MAL No. - N° LAM
V-242

**MODIFICATION ACCEPTANCE LETTER (MAL)
FOR
Approved Measuring Devices**

Dispenser

AV-2394

Figure 1. Location of the two ATC temperature probes and the corresponding thermal wells / Localisation des deux sondes de température du CAT et les puits thermiques correspondants.

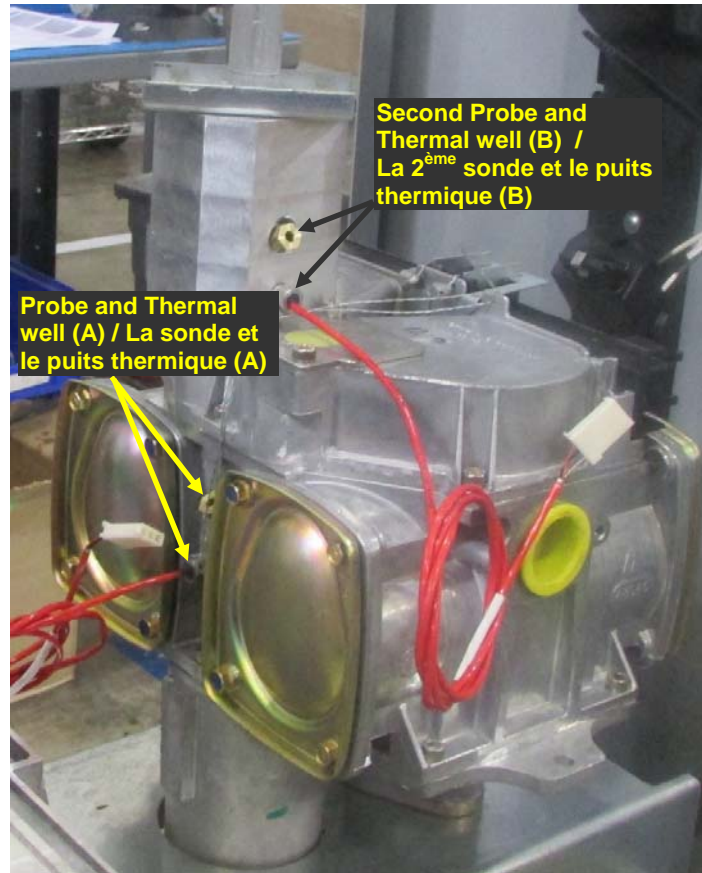
Addition of a second ATC probe and thermal well installed right before the second meter inlet, on dispenser models 3/G7242*/****C and 3/G7247*/****C equipped with two meters, as shown on figure 1 attached. The current approved software versions for these models are programmed to handle two ATC probes.

L'ajout d'une deuxième sonde du CAT et puits thermique, installés juste avant l'entrée du deuxième compteur, sur les modèles de distributeur 3/G7242*/*****C et 3/G7247*/*****C qui sont équipés avec deux compteurs, tel qu'indiqué dans la figure 1 ci-joint. Les versions des logicielles approuvées de ces modèles sont programmés pour gérer les deux sondes du CAT.
